### 1. 変更内容、理由及び断層連続性評価への影響

H27-B-1深度74.36~74.50m 最新活動面の深度 (No.最-23) 及び破碎部性状 (No.最-24~26) を変更

第833回審査会合

敦賀発電所2号炉 敷地の地形、地質・地質構造について

H27-B-1 深度45.36~45.39m 最新活動面の位置 (No.最-22) を変更

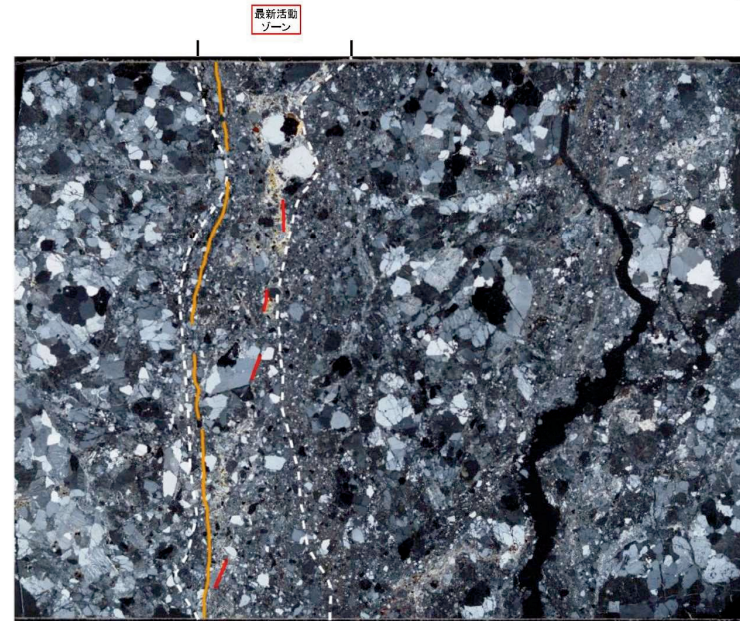
H27-B-1 深度45.36~45.39m 薄片観察 最新活動面の認定

- ・深度45.39mにおける断層面α中の最新活動ゾーンでは、他の構造に切られていないY面Aが認められる。その分布を以下に示す。
- ・Y面Aは変質脈に伴って認められる。直線性に乏しく、連続性に乏しい。細粒部を伴う。不明瞭である。
- ・Y面Bは直線性にやや富み、連続性に富む。細粒な岩片が多く分布し、やや不明瞭である。
- ・以上のことから、Y面Bを最新活動面と認定した。
- ・最新活動面と鉱物脈の関係について、次頁に示す。

非モデル化破砕部 薄片試料観察(H27-B-1 深度74.40m)

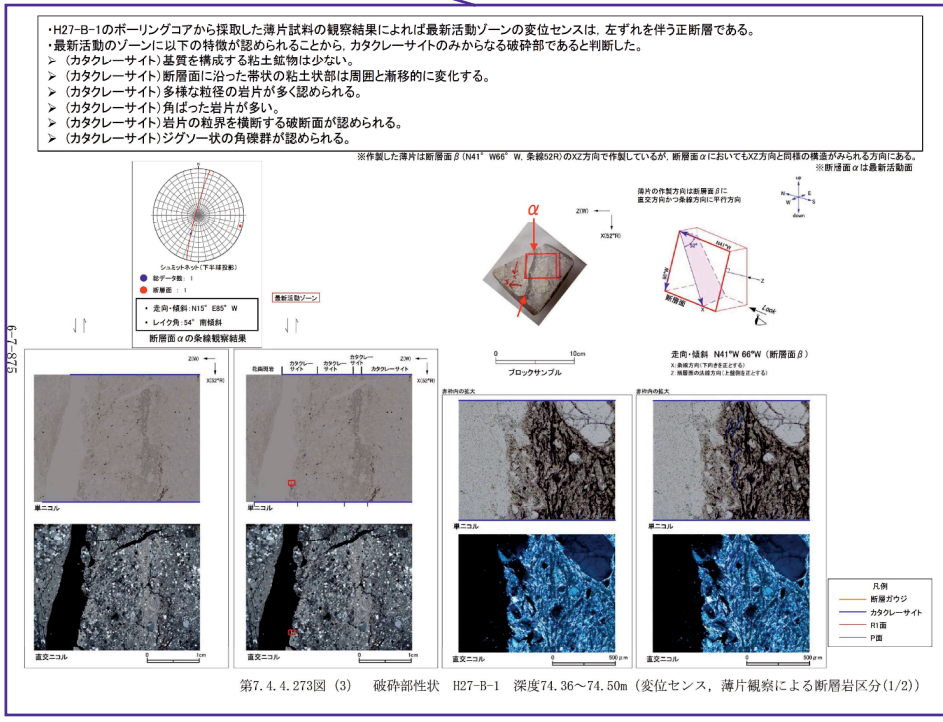
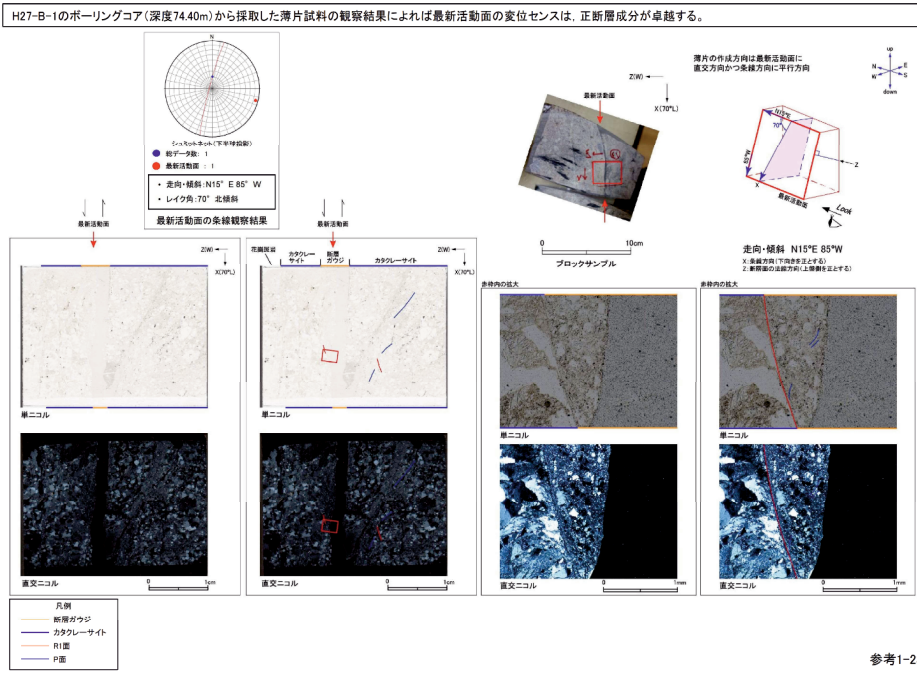
H27-B-1深度74.36~74.50m 最新活動面の深度 (No.最-23) 及び破砕部性状 (No.最-24~26) を変更

No.最-23~最-26

従前のデータに基づく薄片観察結果

No.最-23~最-26

変更後のデータに基づく薄片観察結果

H27-B-1 深度74.36~74.50m ボーリングコア観察 断層面の認定

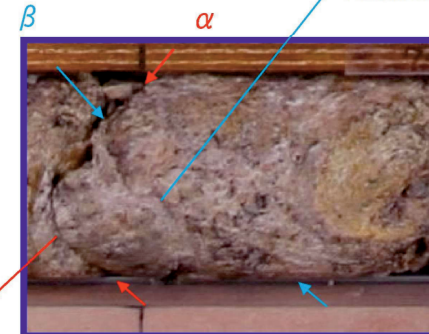
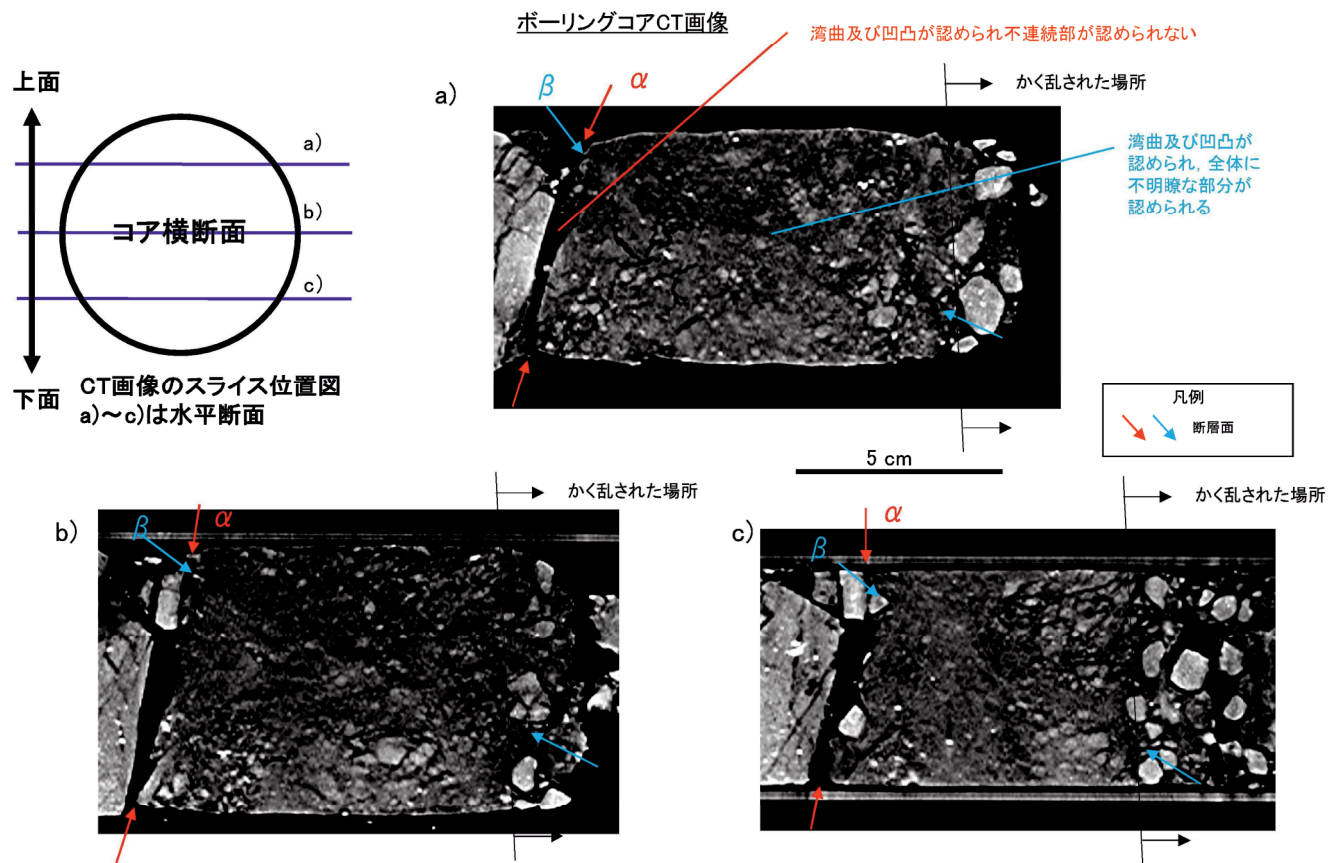
- 変更後の最新活動面認定方法によると、H27-B-1深度74.36~74.50mの破碎部における最新活動面は74.36mの断層面であるため変更した。

- ボーリングコア観察において、深度74.36mに断層面  $\alpha$  が、深度74.40mに断層面  $\beta$  が認められる。
- 断層面  $\alpha$  は、湾曲及び凹凸が少なく、連続性に富む。また、不連続部が認められず、直線性に富む。
- 断層面  $\beta$  は、細粒部を伴い、湾曲が認められ直線性に乏しいが、不連続部は認められず、連続性に富む。

細粒部を伴い、湾曲が認められるが、不連続部は認められない

湾曲及び凹凸が少なく、不連続部が認められない

H27-B-1 深度74.36~74.50m 研磨片観察 断層面の認定

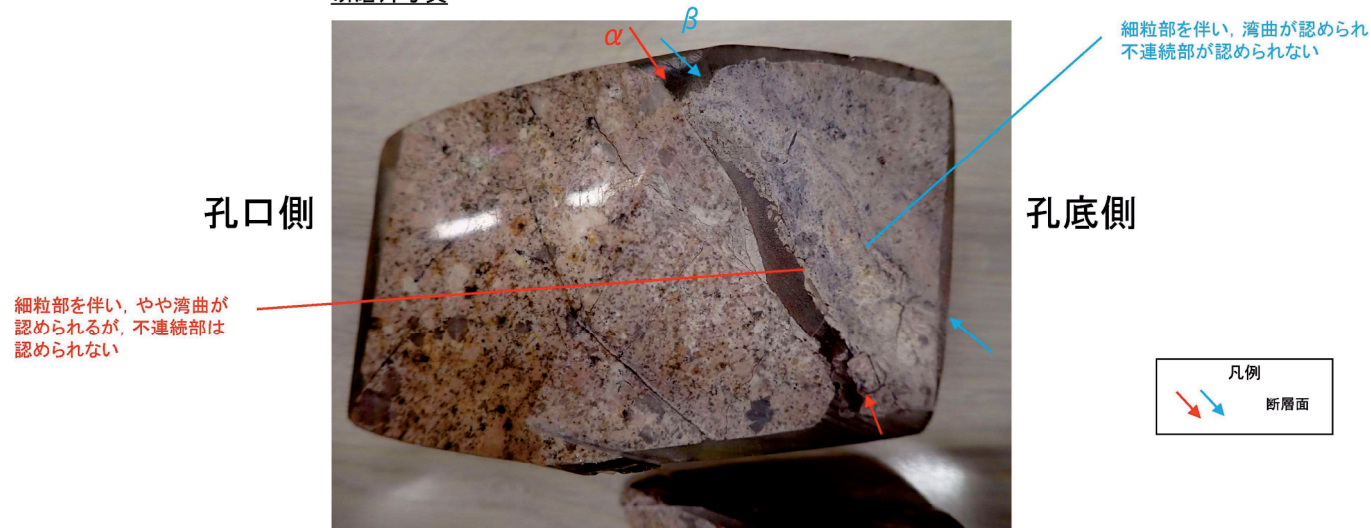
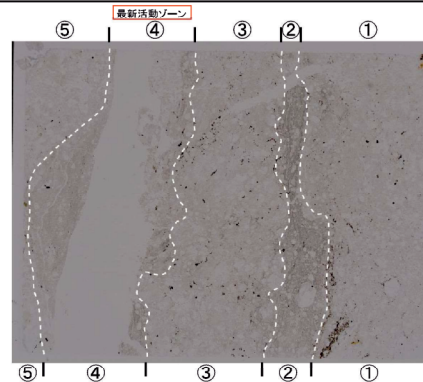
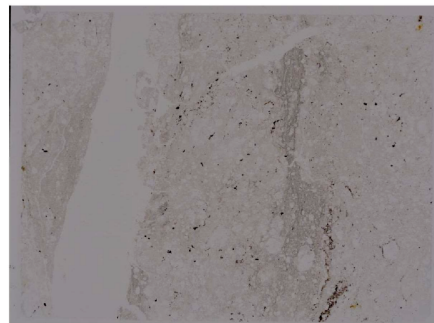
- ・研磨片観察において、ボーリングコア観察の結果と同様に断層面 $\alpha$ 及び断層面 $\beta$ が認められる。
- ・断層面 $\alpha$ は他の構造に切られておらず、細粒部を伴い、やや湾曲して直線性に乏しいが、不連続部は認められず、連続性に富む。
- ・断層面 $\beta$ は他の構造に切られておらず、細粒部を伴い、湾曲して直線性に乏しいが、不連続部は認められず、連続性に富む。
- ・ボーリングコア観察、CT画像観察、研磨片観察より、断層面 $\alpha$ の方が相対的に直線性・連続性に富むが、断層面 $\alpha$ は大部分が開口しており、断層面 $\beta$ にも細粒部を伴うことから両断層面を検討対象とした。

H27-B-1 深度74.36~74.50m 薄片観察 分帯

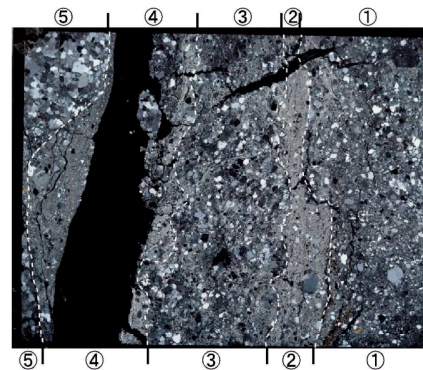
- ・①のゾーンは、粘土鉱物の量が少なく、定向配列は認められない。岩片は②のゾーンより多い。角ばっている岩片が多い。
  - ・②のゾーンは、粘土鉱物の量が少ないが、③のゾーンに比べて多い。定向配列は認められない。岩片は少なく、角ばっている岩片が多い。岩片の粒径は①及び③のゾーンより小さい。
  - ・③のゾーンは、粘土鉱物の量が少なく、定向配列は認められない。岩片は多く、角ばっている岩片が多い。
  - ・④のゾーンは、粘土鉱物の量が少ないが、③のゾーンに比べて多い。定向配列は認められない。②のゾーンに比べて、基質が細粒で、岩片は少なく、角ばっている岩片が多い。
  - ・⑤のゾーンは、健岩部である。
- 以上のことから、細粒化が最も進んだ④のゾーンを最新活動ゾーンと認定した。ただし、②のゾーンと④のゾーンの細粒化の程度の差はわずかであるため、②のゾーンも最新活動ゾーンの候補とした。
